報告書番号：PCN#20090610000

TI-Malaysia製造 4x4mm QFNパッケージ製品 キャリアテープ変更のご案内

図1 現行キャリアテープ外形寸法図(部材型番：4136158-0033)

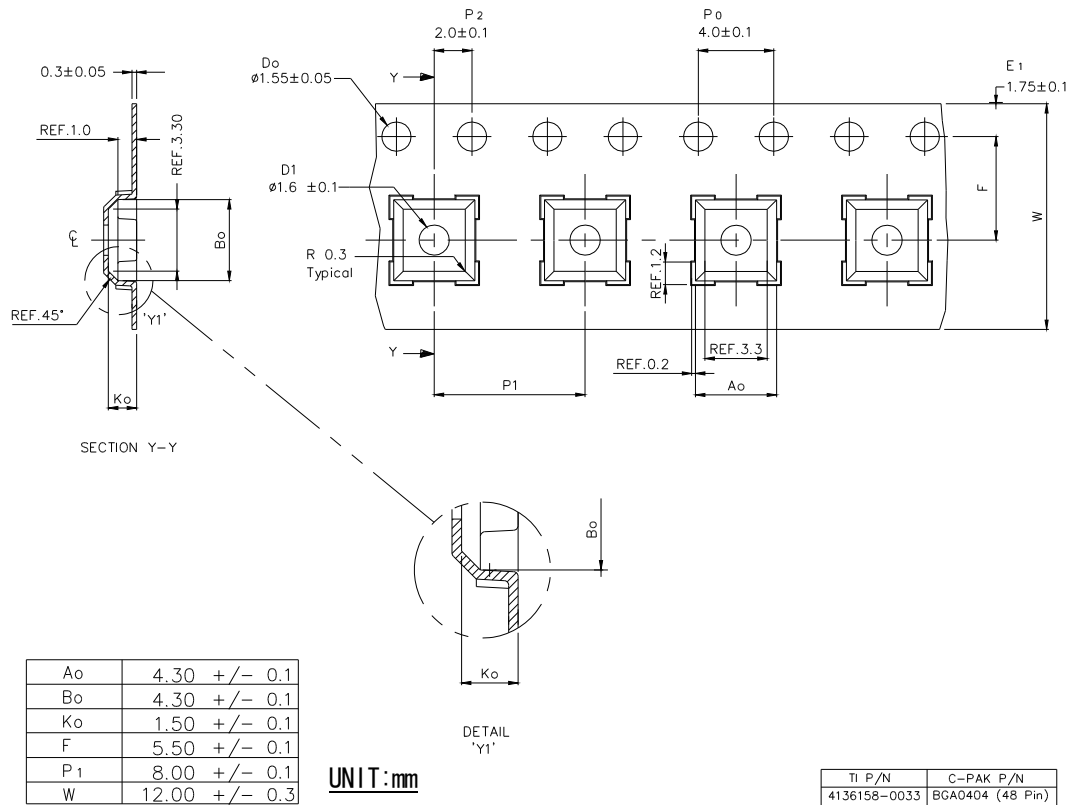
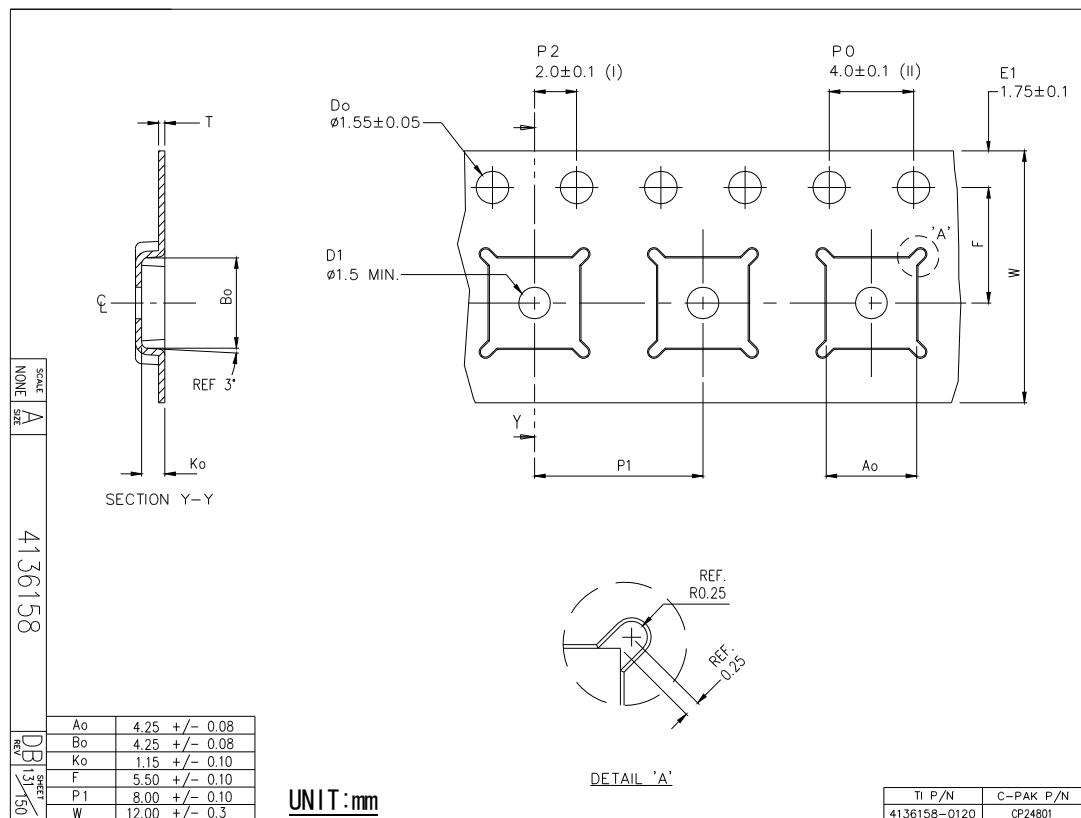
TI-Malaysia(マレーシア)サイト製造 4x4mm QFNパッケージ製品について、現行 面取りポケットタイプのキャリアテープ(部材型番：4136158-0033)を使用して製造していますが、製品実装装置との適合性を向上する為に、平面ポケットタイプのキャリアテープ(部材型番：4136158-0120)に変更し認定しました。キャリアテープ寸法図は下記を参照ください。尚、今回の変更で、製品についての互換性(寸法/公差)、外観、動作特性、品質、信頼性への影響はありません。

詳細：今回の変更に伴い、下図のようにキャリアテープが変更されます。

図2 変更後キャリアテープ外形寸法図(部材型番：4136158-0120)
